改善箇所説明図

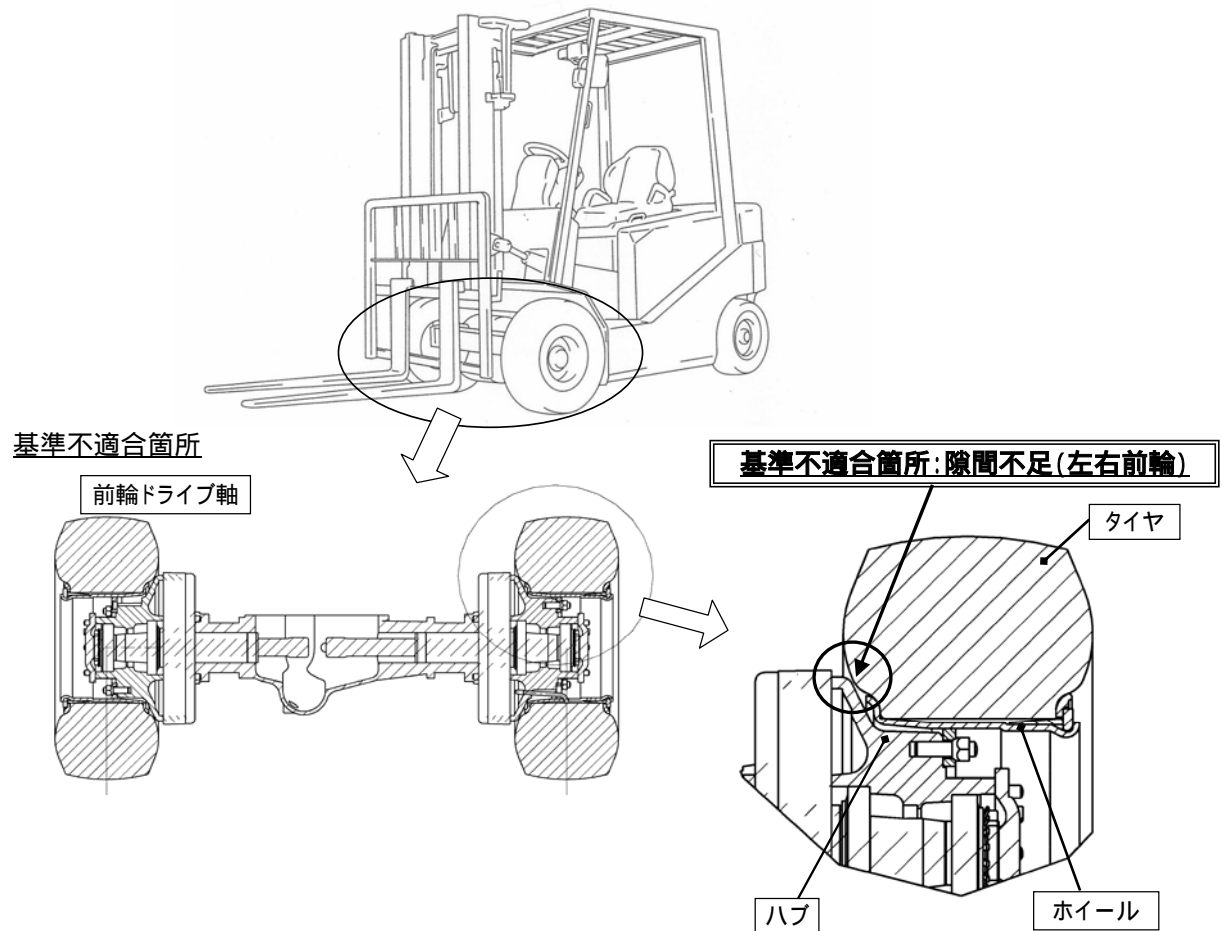
基準不適合内容

前輪タイヤの側面とハブ(ブレーキドラム兼用)の隙間が不足しているため、走行中の荷重によりタイヤが変形すると、タイヤとハブが干渉するものがある。そのため、そのまま使用を続けると、ブレーキ制動時に発生する熱によりタイヤが熱損傷(側面剥離)し、バーストするおそれがある。

改善内容

全車両、左右前輪のホイールを対策品(ホイール取付位置オフセット量を変更したもの)に交換する。
また、タイヤを点検し、損傷しているものは新品に交換する。
